B 83 Pegestorf Hangsicherung
Begutachtung Feststellungsentwurf
Prüfbemerkungen Abschnitt 2

Proj.-Nr.: 19-008
Blatt : 2
Datum: Nov. 2019

<p>Steinschlagschutzzaun Hangfuß</p> <p>2.990</p> <p>2.945</p> <p>45</p>					<p>Bild 2: Abschnitt 2, aus Befliegung 2019</p>

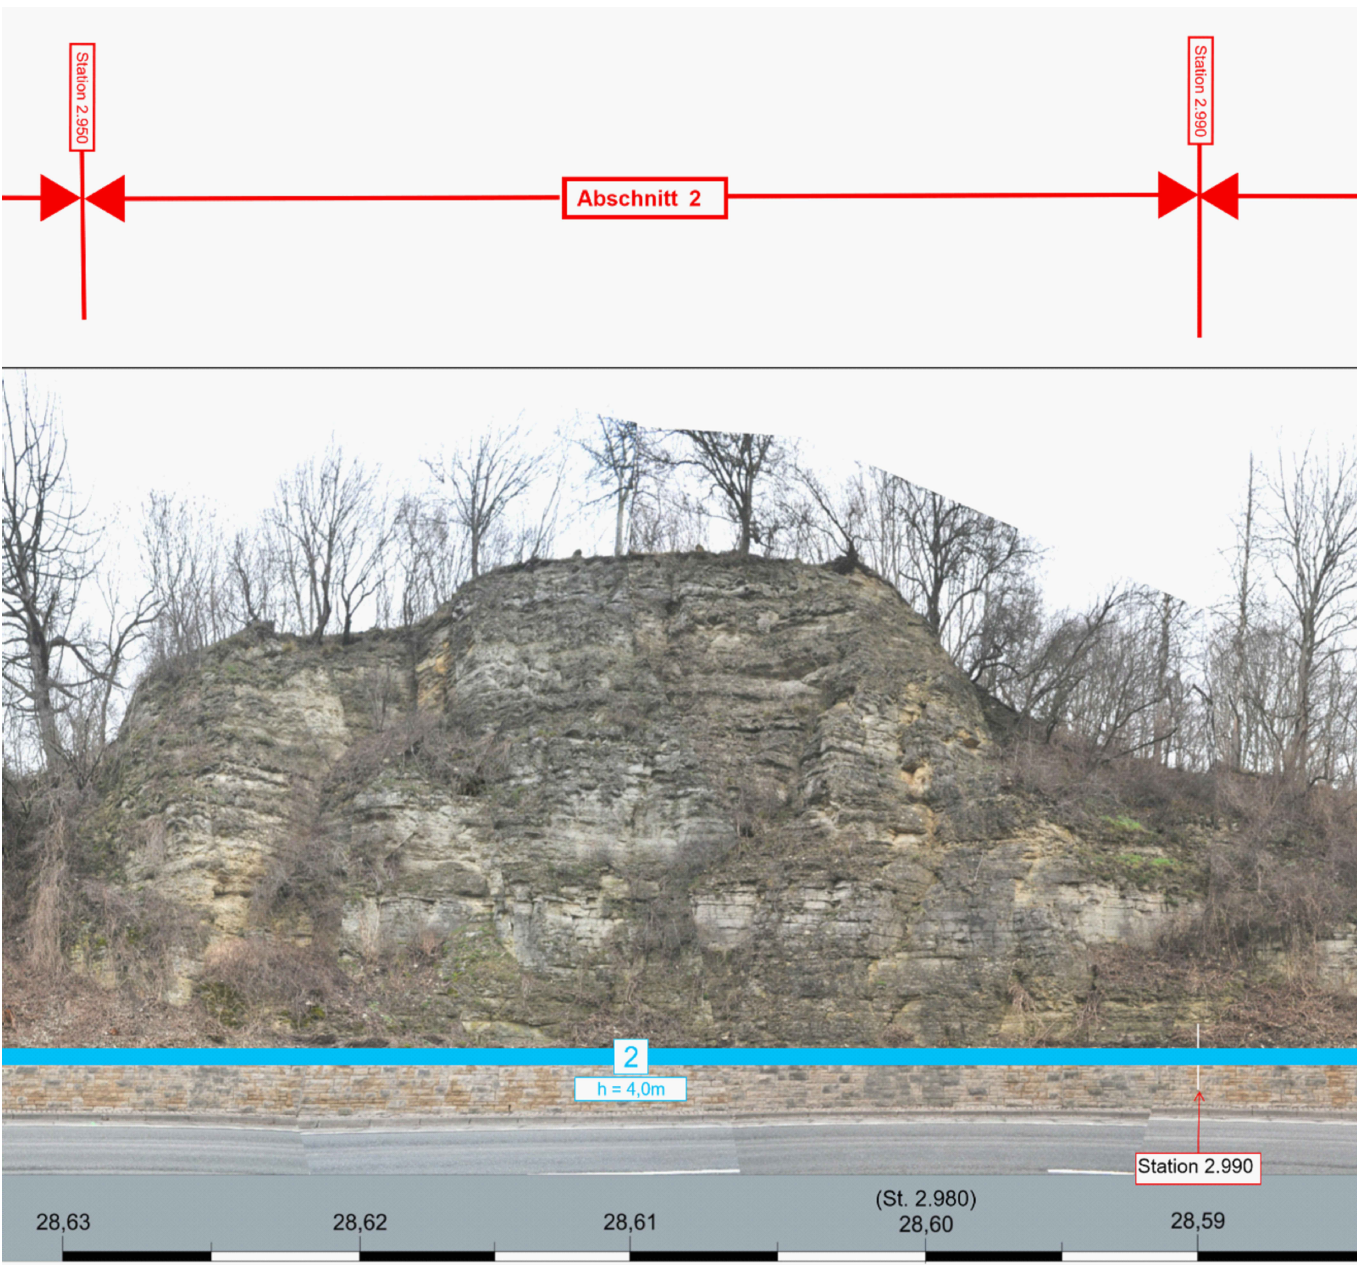
Abschnitt 2 von Station 2.990 - 2950, Länge 40 m						
1. Bauwerk: Beschreibung Ist-Zustand und Risiko- und Schadenspotential	von km	bis km	Länge	2. Vermeidung/Optimierung Monitoring	Bilder	Fachtechnische Abwägung
<p>Aus Unterlage 04 Seite 26-27 und Unterlage 5.2.1</p> <p>In Abschnitt 2 (Station 2.990 bis 2.950) verläuft die Straße unmittelbar an der niedrigen Steilböschung entlang des Mauerfußes. Im Bereich der 70 – 80° geneigten kleinen Steilwand sind viele stark zerlegte Felspartien und auch Strauchbewuchs vorhanden.</p> <p>Weiterhin gibt es kleinere Felsauslösezonen (bis 1 m³), kleinere Turmbildungen und vereinzelt Scheibenbildung. Auf Grund der Nähe zur Straße sind hier als Sicherungsmaßnahmen eine Felsberäumung sowie ein Steinschlagschutzzaun vorgesehen.</p> <p>Um das Lichtraumprofil der Straße frei zu halten, ist vorgesehen, den Steinschlagschutzzaun am Fels aufgehängt auszuführen.</p> <p>Auf der vorhandenen Stützmauer wird zudem eine Geröllschutzmaßnahme errichtet (Geländer oder Zaun), um anfallendes Geröll aus Bereichen unterhalb des aufgehängten Steinschlagschutzzaunes von der Straße abzuhalten.</p> <p>Sicherungsmaßnahmen Gefahr 1+ und 2+</p>				<p>Eine Sicherungskonstruktion ist erforderlich.</p> <p>Die vorgesehene Maßnahme reduziert deutlich umfangreiche Bauarbeiten im Hang bzw. in der Felswand, insbesondere Beräumungen von Bewuchs. Der Eingriffsbereich begrenzt sich auf den unteren Rand; wo der SSZ und der Geröllfang errichtet werden.</p> <p>Die Alternative zum SSZ ist eine großflächige Vernetzung der Felswand mit allen zugehörigen Eingriffen in der Wand wie Beräumung, deutlich mehr Abbruch loser Partien, Bedeckung der Oberfläche mit einem Geflecht.</p> <p>Der SSZ stellt hier den geringsten Eingriff dar.</p> <p>Ein Ersatz der Maßnahme durch Beobachtung/ Monitoring anstelle der Errichtung von Sicherungskonstruktionen ist nicht vorgesehen und hier auch nicht möglich, da die Gefahren/Risiken das mit dem Monitoring verbundene Abwarten nicht erlauben.</p>	<p>Bild 1: Abschnitt 2, aus Unterlage 5.2.1</p> 	<p>Die geplanten Sicherungsarbeiten sind nach dem Maßstab der Risikoeinschätzung für das beantragte Planungsziel -Herstellung der Verkehrssicherheit der Straße- nachvollziehbar gewählt und notwendig.</p> <p>Die vorgesehenen technischen Maßnahmen sind für diesen Abschnitt auf den unteren Rand der Böschung begrenzt und bedeuten für Bau und Unterhaltung den geringsten Eingriff.</p> <p>Aus geotechnischer Sicht bestehen keine Einwände.</p>
